# (1) 国営能代二期地区

## 素波里ダム取水塔の耐震補強 工事における施工計画について

## (2) 国営十三湖地区

芦野頭首工の管理マニュアルについて

# ①ドライ施工・仮締切について

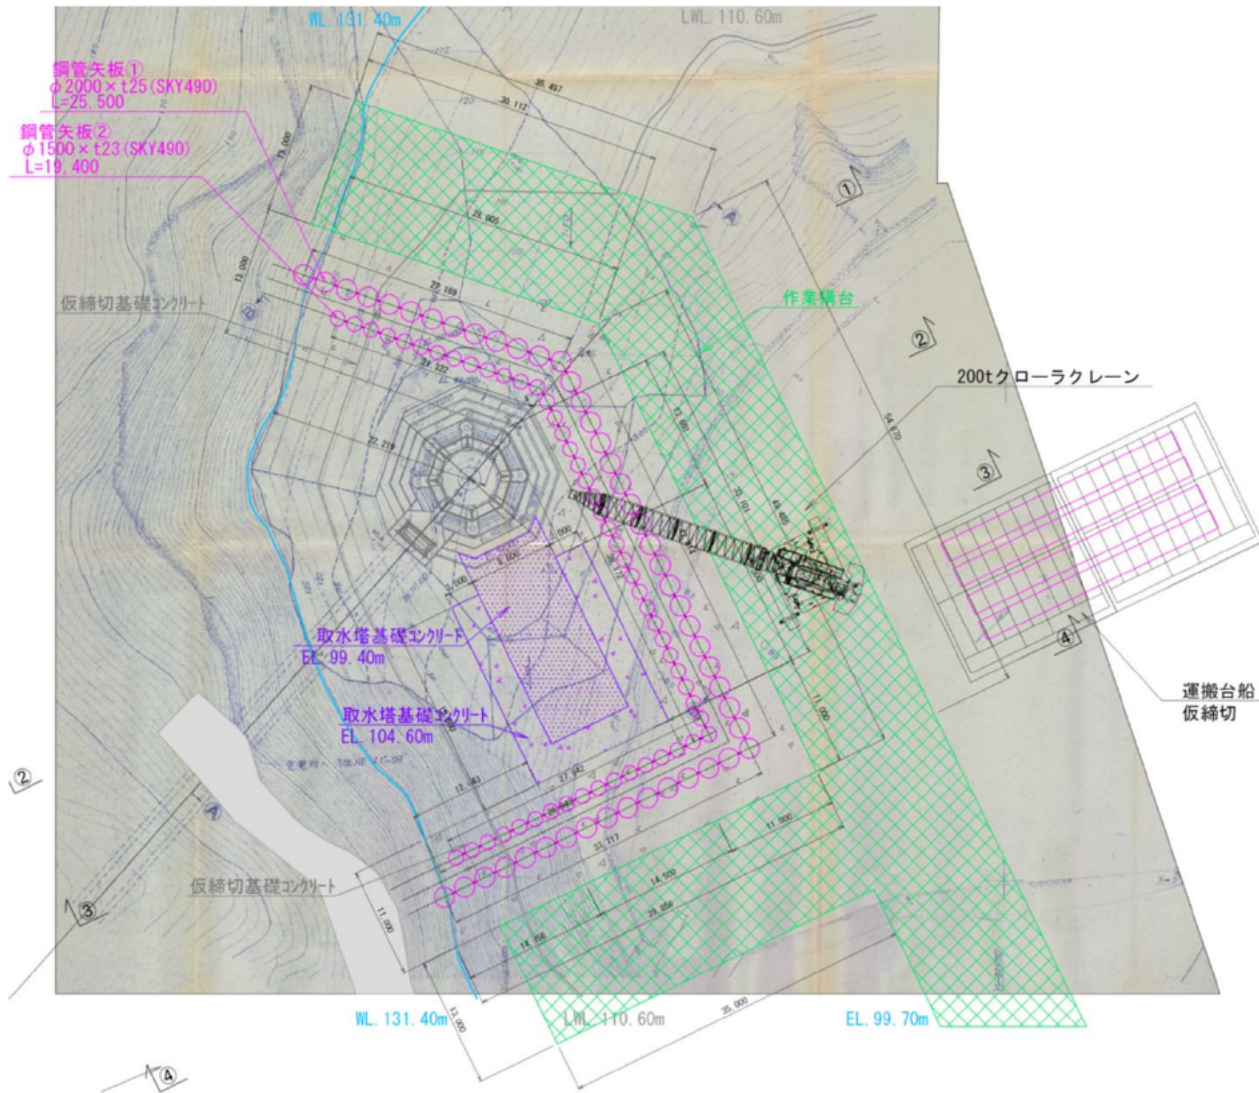
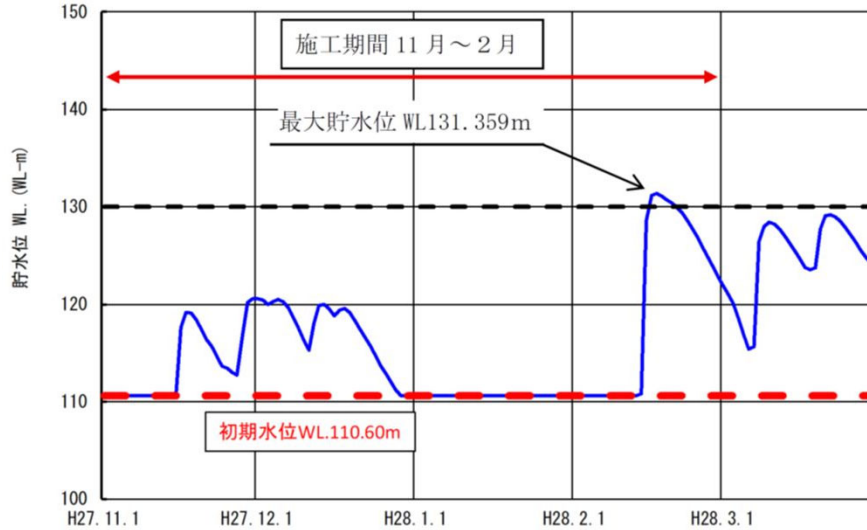
- ・取水塔支柱の補強にあたり、水中溶接が可能か複数社に聞き取り調査を行った結果、水中溶接では溶接品質の確保が困難であり、ドライ施工が基本という回答であった。
- ・ドライ施工を行うため仮締切を設置する。

- ・既設取水塔は、ダム運用中に締切を設置して取水塔を建造されたと推測できる。
- ・当時の施工により、取水塔周囲の地盤が乱されている可能性があり、新設時に影響が生じる恐れがある。

## ②作業構台について

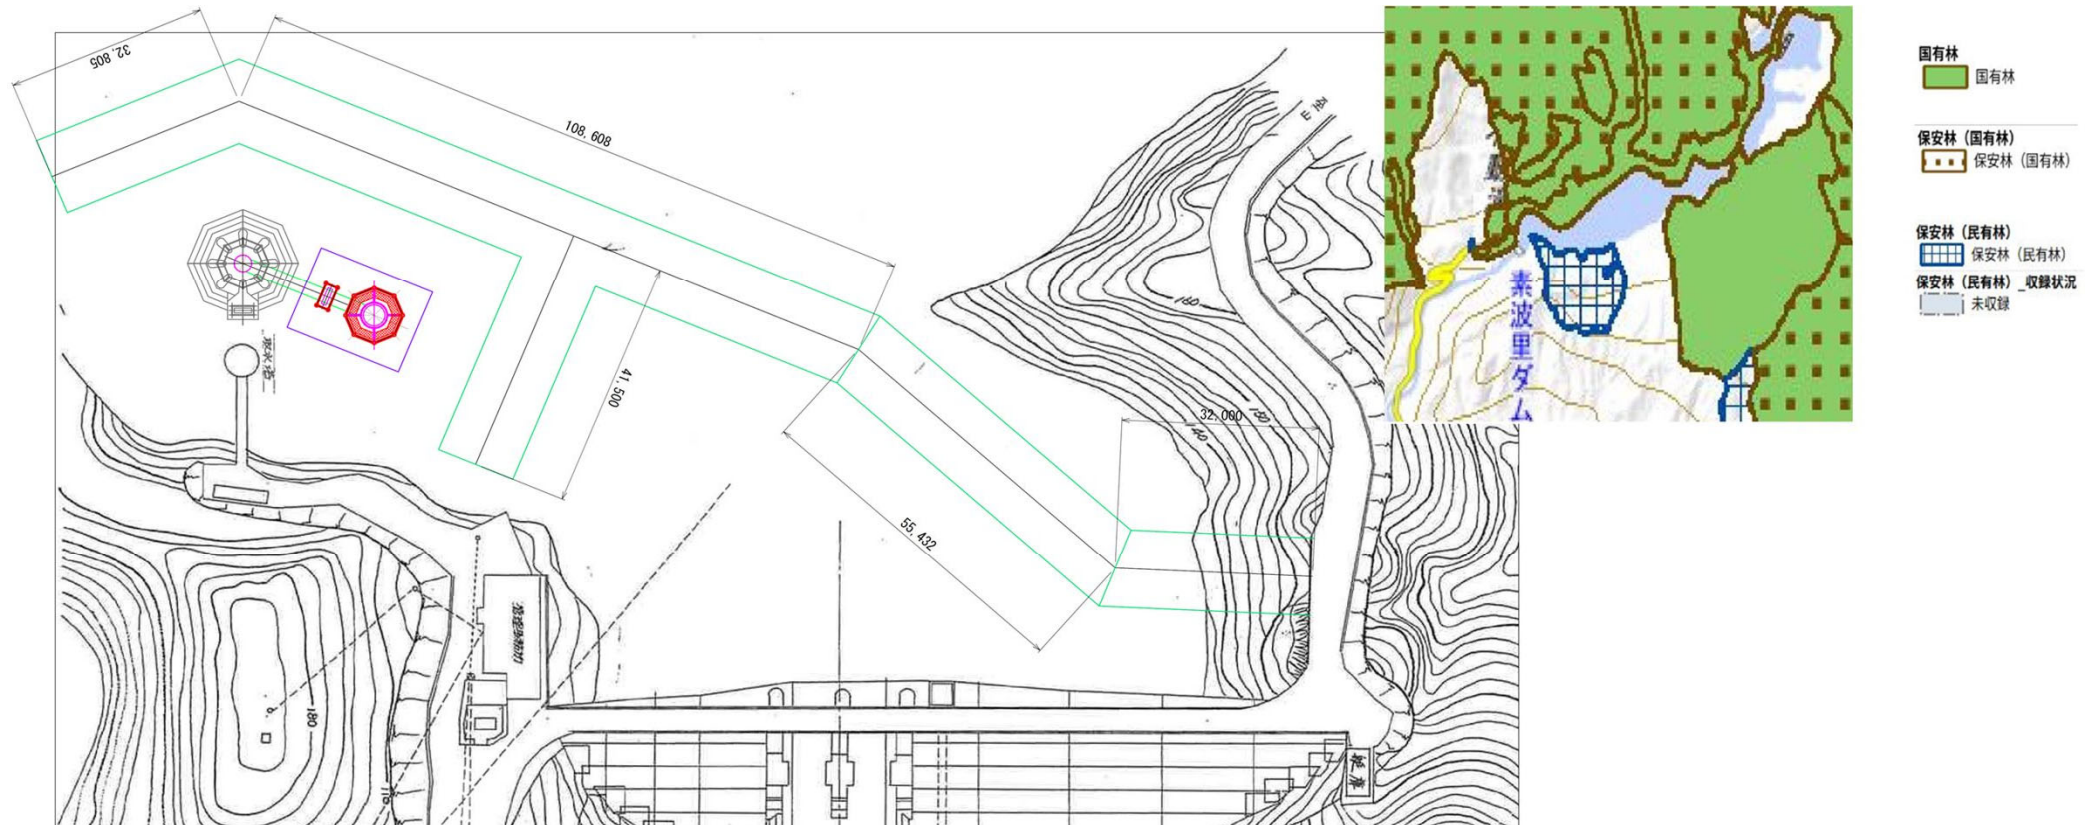
国有林・民有林を避けるため、構台の入口はダム湖左岸側の県道になり、延長は270mとなる。  
直接工事費は約■■■■円と想定される。

諸経費を含めると、構台のみで■■■■円規模になる。  
施工条件を緩和しなければ、このような計画になるが、事業として妥当か。

図 3-4 各ゲートの名称

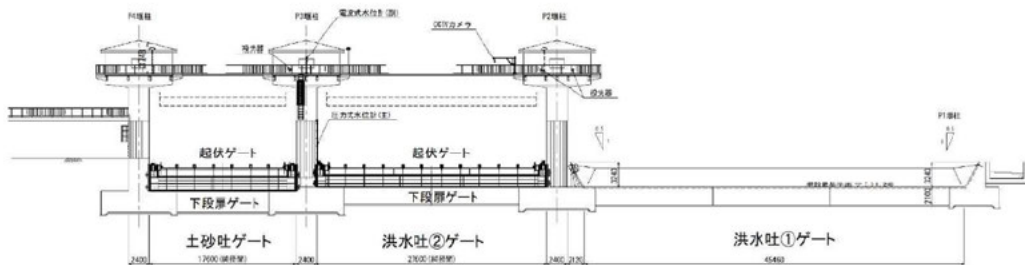
・河川管理者へ届け出る操作規則等との関係も考慮し、①と②についての記載を改める。

・河川協議での提出文書（操作規則等）を確認し整理した結果、②下段扉ゲートのみの使用については参考資料に記載することとした。

図 4-1 点検時期と対象施設（洪水吐①ゲート）

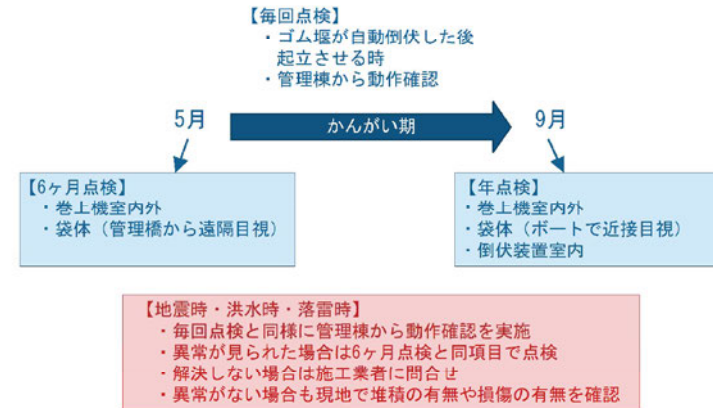
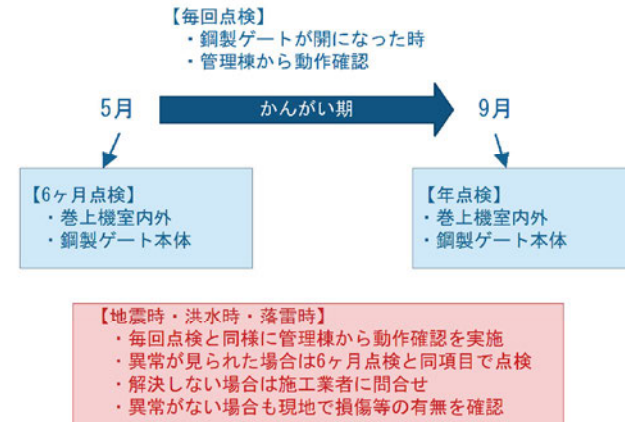
ゴム堰や鋼製ゲートが動作した時には毎回点検することを、6ヶ月点検と年点検については点検時期について明確にする。

点検時期と点検項目を区分して記載し、明確にする。

明確な記載に改める。
